Změnový list č. 19 (ZL)

ZL č./verze:	19
Datum předložení ZL:	16.11.2023
Smlouva o dílo (SoD) č.:	2022/OMP/0620
Ze dne:	22.04.2022
Stavba:	Rekonstrukce objektu č. p. 200 k.ú. Strašnice na základní školu Praha 10 – Strašnice
Název změny:	Bedničkový strop-sanace 2 fáze

CHARAKTERISTICKÝ REZ NAD 1.NP - práva část objektu

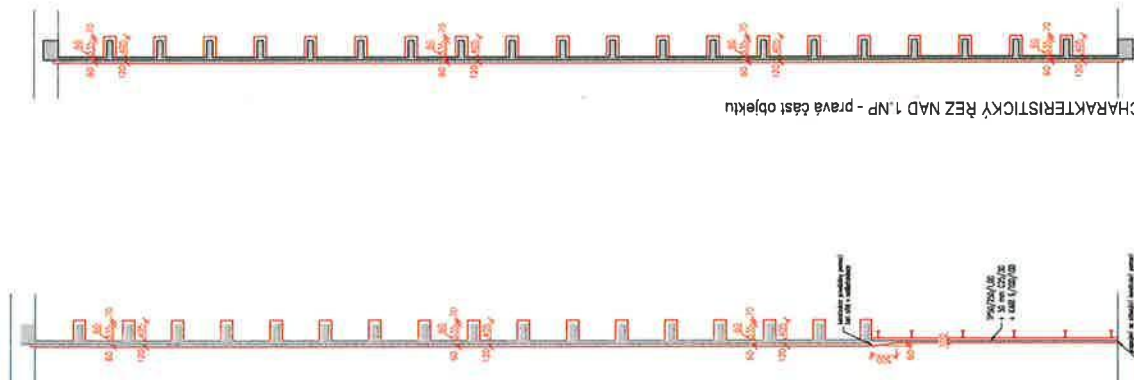
- Podmínka:
- v místě napojení obelavovaného žebra na státnic 2B nastříkat barbu použitý vepení litry 2x 120.
- Houbka Vepení je 20 mm; Vepení pomocí trnů HT-HY 170 nebo obdobného
- v místě napojení obelavovaného žebra na státnic 2B nastříkat barbu použitý vepení litry 2x 120.

- nové nosníky ocelbetonové část stropu budou utvářeny do kapsy ve zdivu o tloušťce 200 mm (v případě zřízení sítě) nebo budou kotveny pomocí železných desek P10-200V50 a chemických kotvek Zr M16 (v případě stávající ŽS konstrukce)

- nová ocelobetónová konstrukce bude provázána s nadbetónovou stropní desky pomocí tvarové upravené kanálů, v místě napojení těchto konstrukcí nesmí dojít ke slykování kanálů - musí být provázáno průběžnou kanálů, nová ocelobetónová kca

bude také provázána se stavající konstrukcí pomocí vložek.

Statické posouzení sanace stropů obetonováním

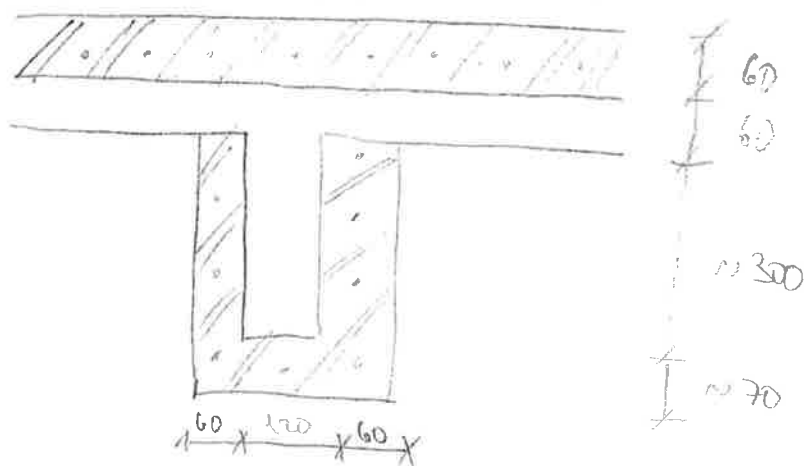
V rámci rekonstrukce uvedeného objektu dojde k sanaci stropních desek ve východním křídle objektu a k jejich zesílení. Jedná se o stropní konstrukce nad 1.NP, nad 2.NP a nad 3.NP (střecha objektu). Sanace bude provedena pomocí obetonování žeber a nadbetonováním nové desky. Tloušťka nové nadbetonávky desky bude 60 mm a bude vyztužena kari sítěmi 6/100/100, které budou umístěny ve střednici desky (uprostřed tloušťky desky). Žebra budou obetonována vrstvou stříkaného betonu o mocnosti 60 mm po stranách žeber a 70 mm ze spodní strany žebra. Jednotlivé tloušťky jsou zvoleny s ohledem na dodržení požadovaného krytí nové výztuže. Žebra budou vyvázána podélnou taženou výztuží a příčnou smykovou výztuží tvořenou 2 profily tvaru „U“ otočenými proti sobě. Tyto „U“ profily budou protaženy skrze stávající desku pomocí nově vyvrtaných otvorů.

Sanace a zesílení stropů bude provedeno následujícím způsobem. Po provedení mechanického očištění a přípravě stávající konstrukce budou vyvrtány otvory ve stropních deskách podél jednotlivých žeber tak, aby bylo možné osadit nově navrženou smykovou výztuž (2x výztuž ve tvaru „U“ uložená proti sobě). Následně bude vyvázána tahová výztuž jednotlivých žeber včetně kotevních prvků. Kotvení této výztuže bude provedeno dvojím způsobem. V případě kotvení do stávající železobetonové konstrukce (typicky překlady) budou použity dva trny R20 vlepené do této stávající konstrukce. V případě kotvení do stávající zděné stěny (typicky nad středovou nosnou stěnou) budou po obou stranách stávajících žeber vybourány kapsy o hloubce cca 150 mm a šířce cca 60-100 mm, do kterých bude vyvázána výztuž ve tvaru písmene „U“, a tyto kapsy budou následně zabetonovány při betonáži samotných žeber. Způsob kotvení je nutné ověřit a zvolit u každého jednotlivého žebra dle skutečné situace. Současně s osazením tahové výztuže žeber dojde k vyvázání kari sítí v nové nadbetonávce desek. Kari síť budou vázány dle zásad uvedených ve výkresové části dokumentace. Následně bude vyvázána smyková výztuž žeber, která bude osazena tak, aby tahová výztuž žeber a zároveň kari síť desky byly umístěny uvnitř této smykové výztuže.

Stávající strop nad 1.NP bude ve své zúžené části odstraněn z důvodu nevyhovujících výškových poměrů. Místo odstraněné části bude provedena nová ocelobetonová konstrukce sestávající z nosníků I140 á 1,0 m, trapézového plechu TP50/250/1,00 a zmonolitňující vrstvy betonu C25/30 o tloušťce 50 mm nad vlnu trapézového plechu. Trapézový plech bude k I profilům bodově přistřelen či přivařen, aby bylo zabráněno klopení profilů. I profily budou

Vzhledem k mírnému přetížení stávajících nadokenních překladů (vlastní hmotnost nadbetonávky) dojde k zesílení těchto překladů. Zesílení bude provedeno pomocí ocelových profilů U220, které budou vloženy do paty zdiva nad jednotlivé okenní překlady. Uložení profilů bude minimálně 200 mm za hranu okenního otvoru. K těmto profilům U220 bude bodově přivařena kari síť nadbetonávky a následně bude tato nadbetonávka „zatažena“ až do těchto U profilů.
